Arni; Fachgutachten Gestaltungsplan «Sennhüttenstrasse/Obermattächer»

Philipp Husistein, Aarau, 1. Juni 2020

Abbildung 1 Gestaltungsplan (Auszug), arcoplän klg, Ennetbaden

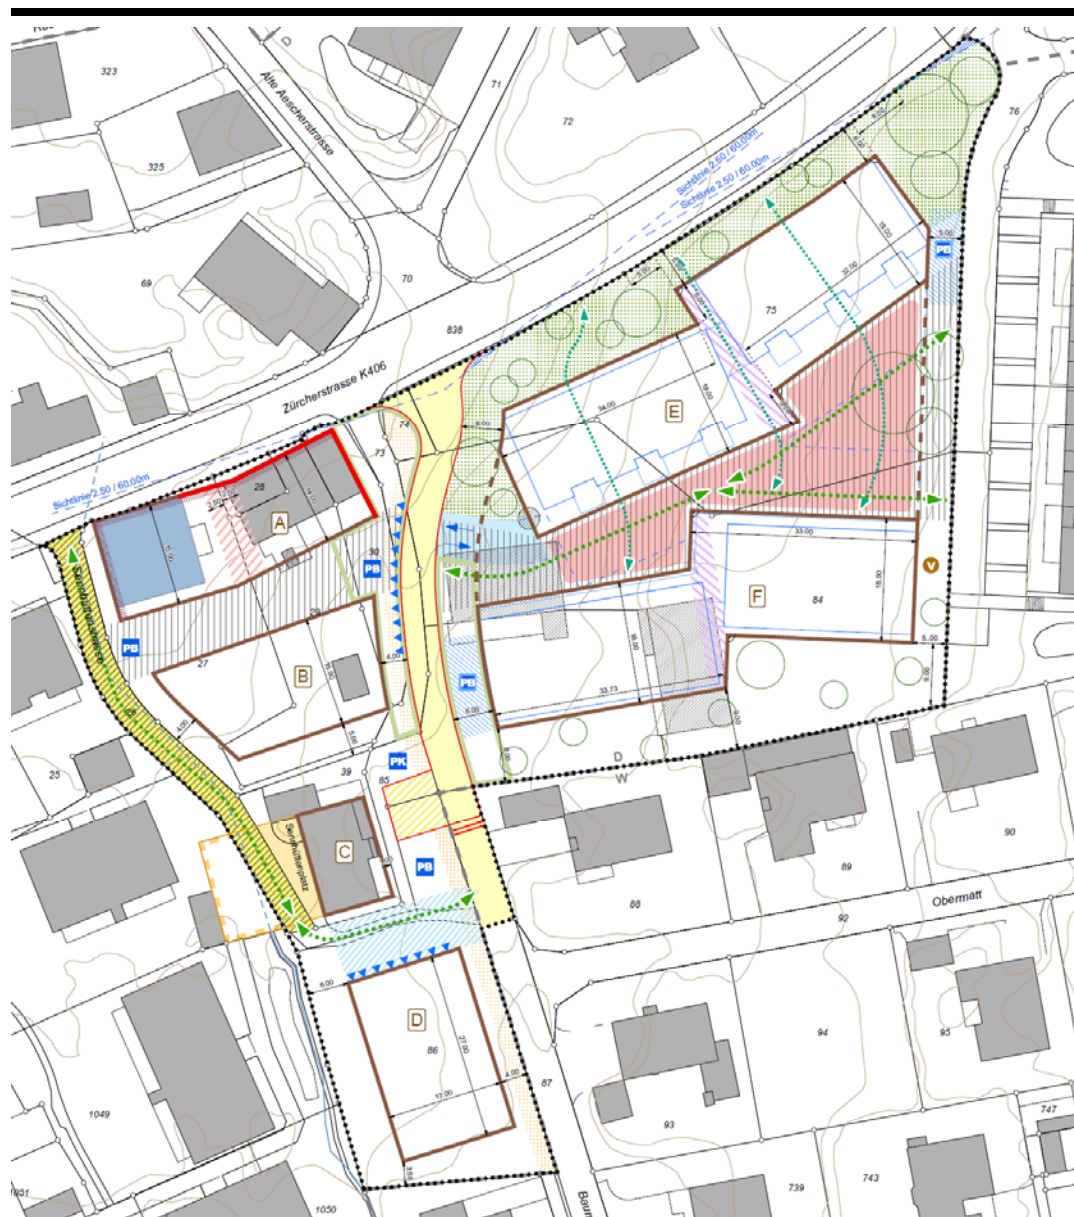
Die Anordnung der Baufelder ist grundsätzlich nachvollziehbar, sie sichert heutige Dimensionen (Bautiefen, Durchblicke, Bezug zur Erschliessung).

Das Grundstück «im Ausläufer» des Gestaltungsplanes wird realistischweise längsrechteckig bebaut. Im Umfeld sind praktisch ausschliesslich Schrägdächer zu erkennen, tatsächlich sind diese aber von unterschiedlichster Ausprägung, es kann weder von einem historisch gewachsenen Ausdruck noch von einer Ensemble-Wirkung gesprochen werden. Zweiseitig ist die Parzelle von der W2 umgeben. Eine Flachdachlösung ist denkbar, soweit auf ein Attikageschoss verzichtet wird.

Die Anordnung der Baukörper fasst den Strassenraum der Zürcherstrasse mit angemessenem Vorbereich, der leicht angeböschet bleibt und begrünt wird.

Die rückwärtigen Häuser 1a und b werden zum Baubereich E leicht angedreht was einen grosszügigen Freibereich zwischen den beiden Baufeldern aufspannt. Dadurch werden Freiflächen für gemeinschaftliche Nutzungen, abgeschirmt von der Strasse, möglich. Die Aufteilung in zwei Baukörper je Baubereich ermöglicht angemessen proportionierte Baukörper. Das leichte Abdrehen der Baukörper zueinander innerhalb eines Baubereichs unterstützt diese Wirkung zusätzlich. Die offenen Treppenhäuser, die die beiden Häuser je Baufeld miteinander verbinden sind als offene «Gelenke» geplant. Sie ermöglichen eine rationale Erschliessung und bewahren dennoch den Eindruck von zwei einzelnen Häusern. Es entsteht eine angemessene Körnung des Areals. Der Rücksprung des Obergeschosses bei Baufeld 1 vermittelt zu den zweigeschossigen Einfamilienhäusern, die südlich angrenzen. Die Attikageschosse lassen die Baukörper zudem angemessen gegliedert wirken. Die höhenmässige Abstufung der Gebäude folgt dem Terrainverlauf. Das Projekt ist insgesamt von überdurchschnittlicher Qualität.

Die Umgebungsplanung sieht vielfältige, gut nutzbare Umgebungsbereiche vor. Durch die Anordnung der Baukörper und deren Versätze werden abwechslungsreiche Freiräume freigespielt. Der Binnenraum zwischen Baufeld 1 und 2 ermöglicht strassenabgewandt gemeinschaftlich gut nutzbare Flächen.

Für die Bepflanzungen sind standortheimische Pflanzen einzusetzen. Der sensiblen Einbettung in das Terrain muss bei dem relativen starken Gefälle des Areals hohe Aufmerksamkeit geschenkt werden. Die genaue Ausformulierung der Geländeübergänge und Abstufungen ist im Projekt nachzuweisen. Böschungen und Abgrabungen sind auf ein Minimum zu begrenzen.

Die Situation der Sichtschutzmassnahmen zwischen den Gärten und Sitzplätzen ist nachzuweisen. Raumprägende Sichtschutzelemente sind auszuschliessen.

Durch die Bündelung der Parkierung in einer unterirdischen Einstellhalle wird der sonstige motorisierte Verkehr ausserhalb des Areals gehalten. Dies kommt dem Freibereich innerhalb des Areals zugute. Die gute Einbindung der unterirdischen Einstellhalle ins Terrain ist nach-

zuweisen. Die offenen Punkte im Hinblick auf Velostellplätze und Entsorgung sind im Gestaltungsplan konzeptionell umzusetzen respektive zu sichern und im Bauprojekt dann detailliert auszuarbeiten.

Die Dachdeckung mit Flachdächern ist in der Dorfzone nicht vorgesehen. Da sich der GSP-Perimeter allerdings noch ausserhalb des historischen Dorfkentrums von Arni befindet, ist die sorgfältige Ausformulierung von Flachdächern, die keine überhohen Bauten durch grosse Steildächer produzieren, gut denkbar.

Die Baukörpertiefe von 15 m plus Anbauten wie Balkone, etc. ist als hoch zu werten. Bei einer nachgewiesenen feingliedrigen Ausformulierung aber denkbar.

Das Ausbilden von Hauptfassaden zur Zürcherstrasse wird begrüsst. Die Lärmproblematik muss im Projekt gelöst werden.
